**zur Sitzung des Umwelt-, Bau-
und Feuerwehrausschusses
der Stadt Wedel
am 12.01.2023**

TOP 8.2 Ausbau Tinsdaler Weg (Vorplanung) - Abwägung der Stellungnahme des ADFC
Wedel
Vorlage: MV/2022/118

**Ausbau Tinsdaler Weg (Vorplanung) - Abwägung der Stellungnahme
des ADFC Wedel**

Abwägung der Stellungnahme des ADFC Wedel durch die Verwaltung

Abmessungen:

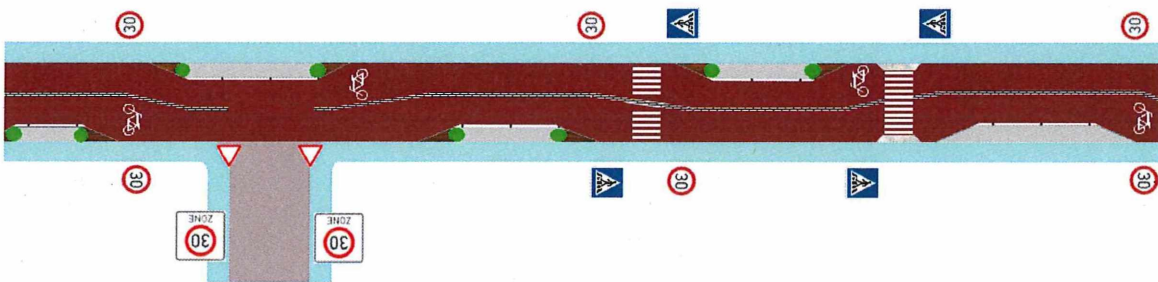
- Fußwege: Jeweils 2 Meter Breite, Hochbord
- Parkstreifen (Längsparken) und Bäume/Grünfläche, Breite 2,10 Meter
- Fahrbahnbreite durchgängig mindestens 5,90 Meter, die einzelnen Fahrspuren sind ca. 2,65 m breit, in der Mitte befindet sich ein ca. 0,6 Meter breiter "Rüttelstreifen", entweder aufgepflastert oder wie auf der Autobahn zum Standstreifen aufgebracht, damit KfZ beim Überholen intuitiv auf die Gegenfahrbahn fahren und so den ausreichenden Abstand zum Radfahrenden einhalten.

- Es gilt Tempo 30 (keine Zone) oder eine Fahrradstraße wie "Kfz frei" wird eingerichtet.
- Die Straße muss nicht rot eingefärbt sein, es wäre aber wünschenswert, dass zukünftig in dem geplanten Wedeler Radverkehrsnetz die Fahrspuren des Radverkehrs farblich markiert sind, um den Netzcharakter zu verdeutlichen.

- Parken ist vorgesehen in den dafür eingerichteten Parkbuchten für Längsparken. Diese sind wechselseitig angeordnet. Durch Baumanpflanzungen fallen einige Stellplätze weg, dafür aber geordnet und keine wilde Parkerei mehr.

- Die Fahrbahn wird alle 100-150 Meter verschwenkt, so dass der Eindruck einer durchgängigen Hauptstraße für Tempo 50 verwischt wird. Zusätzlich Anordnung von Speedbumps an Querungen, die den Längsverkehr in der Geschwindigkeit begrenzen und für zu Fuß gehende ein Queren der Fahrbahn auf der gleichen Ebene ermöglicht.

- Die Fahrradpiktogramme verdeutlichen zusätzlich visuell für alle Verkehrsteilnehmende, dass dies auch der Platz für Radfahrende ist.
- Dieses Konzept existiert bereits mit sehr erfolgreicher Umsetzung, z.B. in Amsterdam, Rotterdam, Utrecht, Arnheim, Nijmegen und vielen anderen Städten in den Niederlanden.

Dieser Vorschlag entspricht grundsätzlich der Ausbauvariante „Ausbau ähnlich Bestand“. Hierbei ist jedoch keine Verbesserung für Radfahrende gegeben, da die Fahrbahn gemeinsam mit dem motorisierten Verkehr (Bus, Lkw) genutzt werden muss. Ein Überholen langsam fahrender Verkehrsteilnehmer über den Mittel-/ Rüttelstreifen ist für Rettungsfahrzeuge (Krankentransporte etc.), aber auch Radfahrende sehr ungünstig und ggf. gefährlich. Es muss dabei sowohl eine „Barriere“ überfahren als auch in den Gegenverkehr gefahren werden. Die Anlage von 2 m breiten Gehwegen ist bei begrenzt verfügbarem Straßenraum möglich. Die Anlage von 2,65 m breiten Fahrspuren wäre nur in Anliegerstraßen mit reduzierter Geschwindigkeit (30 km/h) zulässig. Bei Schwerlastverkehr (Bus, Lkw) sollte die lichte Breite der Fahrspur mind. 3 m betragen.

Die Einrichtung einer Fahrradstraße oder Tempo 30 ist nur möglich, wenn der Tinsdaler Weg aus dem Vorbehaltsnetz der Stadt Wedel genommen wird (Ratsbeschluss erforderlich).

Eine farbliche Markierung von Radspuren/Radwegen ist für Wedel bisher nicht beschlossen worden.

Die Anlage von Speedbumps ist für Rettungsfahrzeuge (Krankentransporte etc.), aber auch für Radfahrende sehr ungünstig und ggf. gefährlich. Diese Barrieren können i. d. R. nur im Schritttempo (< 5 km/h) überfahren werden.

Die Anlage von Übergängen für Fußgänger bei den Speedbumps ist schwierig. Grundsätzlich hat der fließende Verkehr Vorrang. Die Anlage von Fußgängerüberwegen ist bei Tempo 30 nicht zulässig.

Das Aufbringen von Radpiktogrammen auf die Fahrbahn wäre möglich, berechtigt Radfahrende aber nicht zur Nutzung der gesamten Fahrspurbreite (Rechtsfahrgebot).

Fazit: Der neue Variantenvorschlag des ADFC steht der bisherigen Beschlusslage des PLA und UBFA entgegen. Wedel liegt in Deutschland und nicht in den Niederlanden! Es sind die geltenden Vorschriften (u. a. StVO, RAST, ERA etc.) zu beachten.
